## 改善箇所説明図① トレーラーブレーキのバルブパイプ

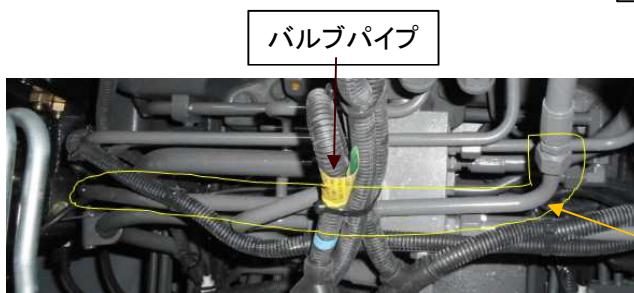
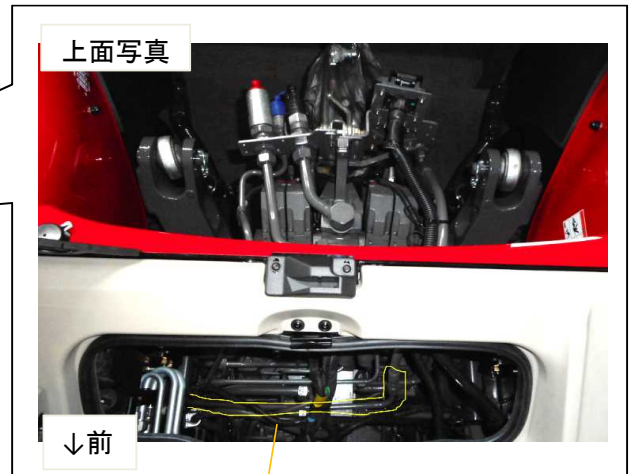
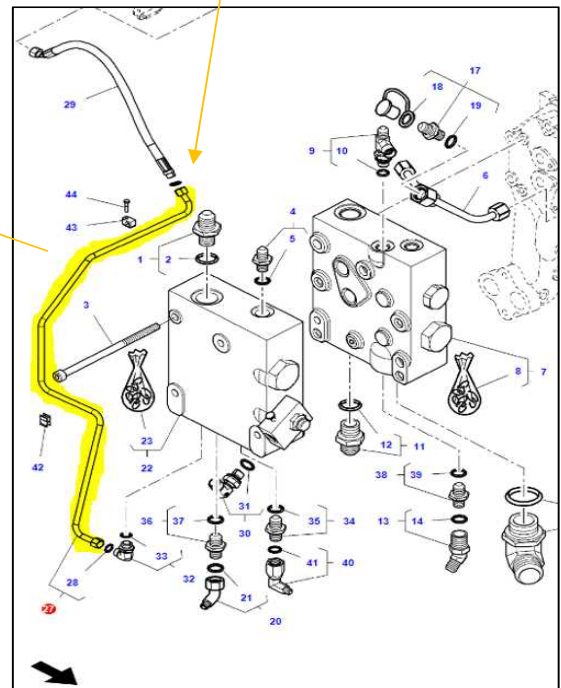
改良部品

スチールパイプからラバーホースに変更し、高圧力に対する耐久性が改良された。

①トレーラーに作動油を送るバルブパイプのサイズ設計が不適切なため、油圧に対する耐久性が不足するものがある。そのため、当該パイプに亀裂が入り、最悪の場合、作動油が漏れ、油圧装置が作動不能になるおそれがある。

①全車両、バルブパイプを対策品に交換する。
